Änderungsantrag zu Antrag 1 des Gemeinderats

Änderungsantrag zu Antrag 2 des Gemeinderats

Änderungsantrag zur Einführung eines Antrags 3 des Gemeinderats

Die zu § 13 Ziff 3 gehörende Prinzipskizze Firstanordnung Mansardendach

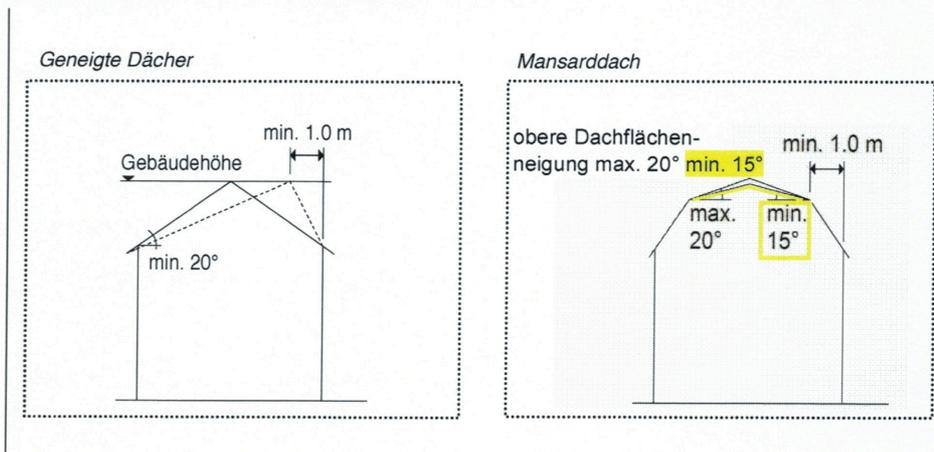
³ Beim Mansarddach muss der Knickpunkt mindestens 1.00 m hinter der Fassade liegen und die Firstrichtung muss parallel zur langen Gebäudeseite verlaufen. Die obere Dachneigung **muss min. 15° und** darf max. 20° betragen.

Die zu § 27 Fussnote 3 gehörende Prinzipskizze Dachneigung Mansardendach

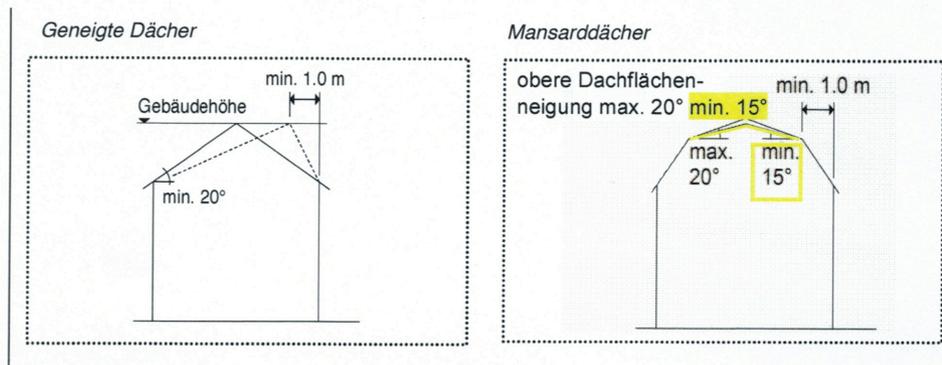
³⁾ Beim Mansarddach ~~darf~~ **muss** die obere Dachflächenneigung ~~kleiner~~ als **im Minimum 15° 20° und darf** im Maximum ~~jedoch~~ 20° betragen.

Bild: Christian Kellermann

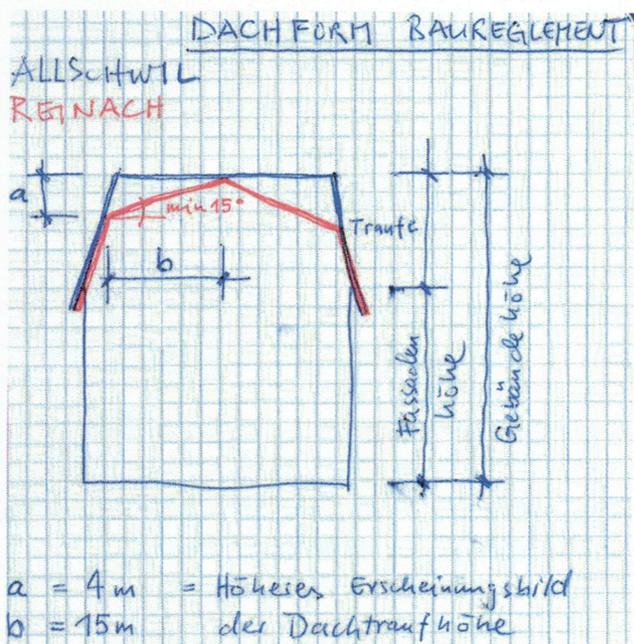
Die Fassadenhöhe und Gebäudehöhe sind gegeben und bleiben in beiden Fällen (rote und blaue Linie) gleich.

Hingegen mit der fehlenden Vorgabe der minimalen Dachneigung des oberen Mansarddaches kann die Höhe des Dachfirstes mit 0° bis nach aussen gezogen werden.

Das Erscheinungsbild eines Gebäudes wirkt dadurch wesentlich höher (blau) als wenn das Mansarddach nach den gängigen Regeln der Baukunst respektive nach dem Reglement in Reinach (rot) gebaut würde.
